第2回 太田川を考える会

平成23年1月13日

和歌山県

1. 前回の考える会での主なご意見と対応

①環境面からの考察

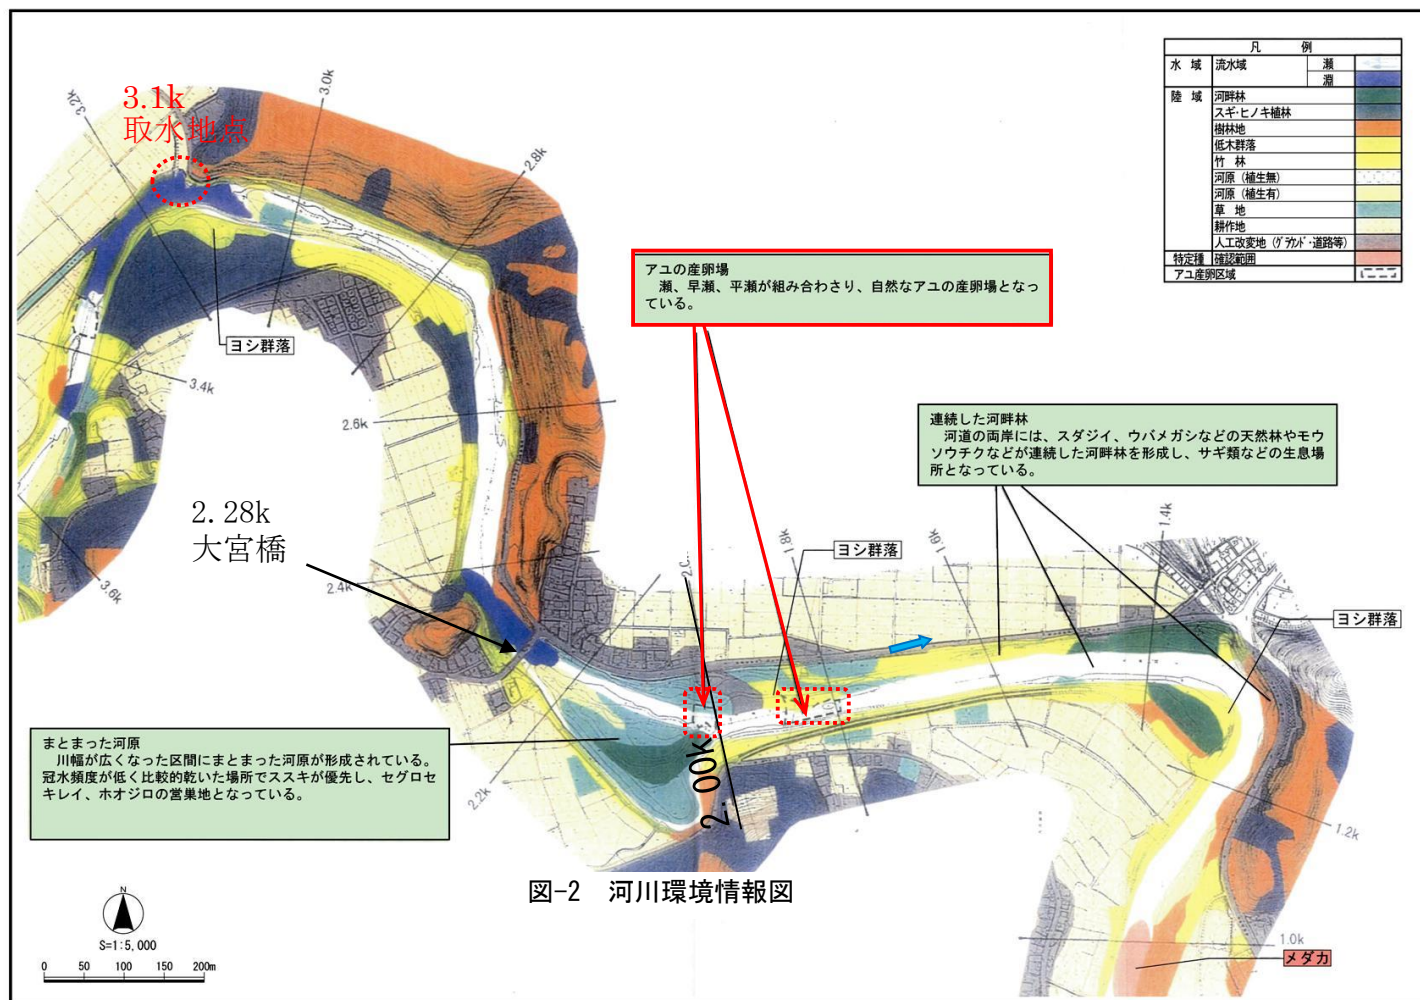
項目	ご意見	意見に対する県の考え方
1	7.4kまでいなくても、せめて床上浸水の多い4.8k（太田橋）まで改修して欲しい。	整備計画対象区間について再検討の結果、20年確率の洪水対応で、河口から4.8kまで改修することとします。
2	H.13洪水の浸水被害の状況では、中里・庄地区の浸水被害が多く、庄川の合流点には約100mの無堤区間がある。整備計画では、無堤部の改修もされと思うが、無堤の方が水の引きも早いので、どちらがいいか十分検討してほしい。	無堤区間付近（3.7k付近）の20年確率の洪水（850m ³ /s）に対して、現況流下能力が不足しているため、基本的に築堤をする必要があると考えます。 しかしながら、H13年洪水のように、整備計画規模を超える洪水が発生した場合は、越水等による浸水が発生することがあり、御懸念のように浸水が解消するまでに時間を要する恐れがありますが、築堤により浸水頻度を小さくすることにより、今後の土地利用の可能性が大きくなります。
3	大宮橋の岩盤が潮を防ぐと説明を受けたことがあるが、掘削によって潮止め効果がなくなるのではないか。	現状の環境（アユの産卵場の位置）、河川水位及び潮位、実績を勘案すると、潮の遡上に対する岩掘削の影響はないものと考えられます。

4. 大宮橋の岩盤掘削に伴う取水施設への影響(塩害)について

太田川環境調査より、2.0k付近がアユの産卵場であることが確認されている。
アユは淡水魚であり、淡水と海水の混合境界付近を産卵場とすることから、現状において2.0kより上流は、潮の影響がほとんどないものと考えられる。
